BRUXELLES. Avenue de l'Héliport, Chaussée d'Anvers, Quai des Steamers, Quai des Matériaux – Plan d'aménagement Directeur (PAD) « Max »

PLAN D'URBANISME: Première lecture du projet de Plan d'Aménagement Directeur (PAD) « Max » (Maximilien-Vergote) Demande du Ministre-Président du 16/10/2023

Avis de la CRMS

Extrait du PPAS « Willebroeck » sur l'îlot de la Ferme des Boues

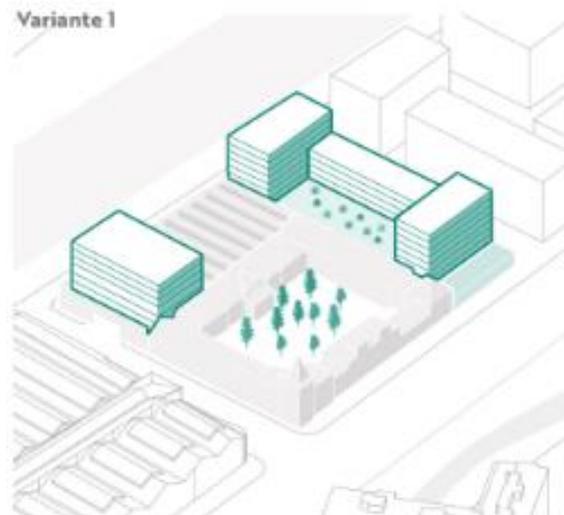
Les orientations stratégiques telles que représentées dans les différentes variantes ne participent par ailleurs pas à la mise en valeur de la ferme des Boues et de son environnement immédiat. La CRMS demande donc de revoir plus sérieusement les orientations stratégiques du secteur de la Ferme des Boues, dans le sens exprimé dans le volet réglementaire. Elle insiste en outre pour que les extensions nord de la Ferme des Boues soient intégrées dans le périmètre à conserver et valoriser (tel que c’est le cas actuellement dans le PPAS « Willebroeck »)

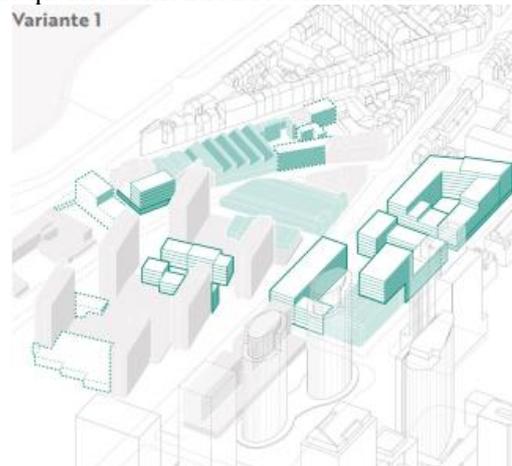
La CRMS ne s’oppose pas à la requalification en zone mixte de la caserne des pompiers. Elle insiste cependant pour que l’approche circulaire du site encourage au maximum le maintien des bâtiments existants, en place.

L'Avenue de l'Héliport présente un patrimoine végétal, particulièrement à hauteur de l'école Saint-Roch. La CRMS demande de maintenir et d'intégrer les arbres existants dans les projets de réaménagements futurs et de préserver leurs abords afin de garantir un espace suffisant pour le développement des arbres et la protection de leur système racinaire.

Vue depuis l'angle de l'Avenue de la Reine / rue des Palais Outre-Ponts dans la perspective de l'Église Notre-Dame de Laeken. ©Google Street View

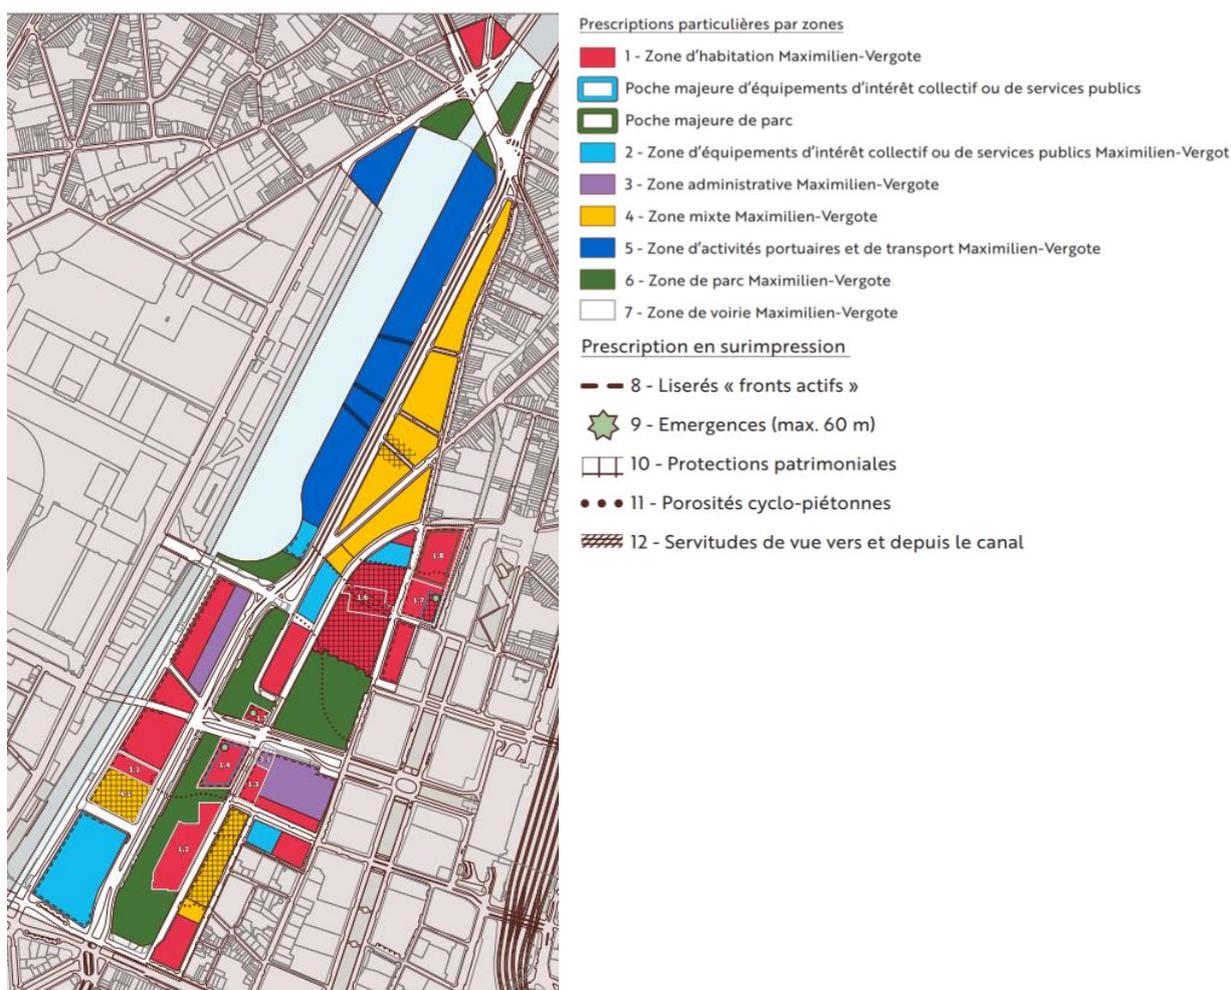
La CRMS souhaite qu'un « secteur » supplémentaire soit ajouté à l'angle Avenue de la Reine / Rue des Palais Outre-Ponts, qui engloberait aussi le monument au travail. Ce lieu présente un enjeu patrimonial indéniable au niveau de la préservation et de la valorisation des vues depuis et vers le Monument au Travail, et de la préservation et la valorisation de la perspective visuelle vers l'Église Notre-Dame de Laeken. Il serait pertinent d'avoir des prescriptions concernant la parcelle d'angle, dans un objectif de valorisation de la perspective vers l'église ainsi qu'une vision stratégique concernant le Monument au Travail. La CRMS rappelle à toutes fins utiles les avis qu'elle a rendus précédemment sur l'aménagement de la parcelle d'angle et sur le projet de réaménagement des abords du Monument au Travail :
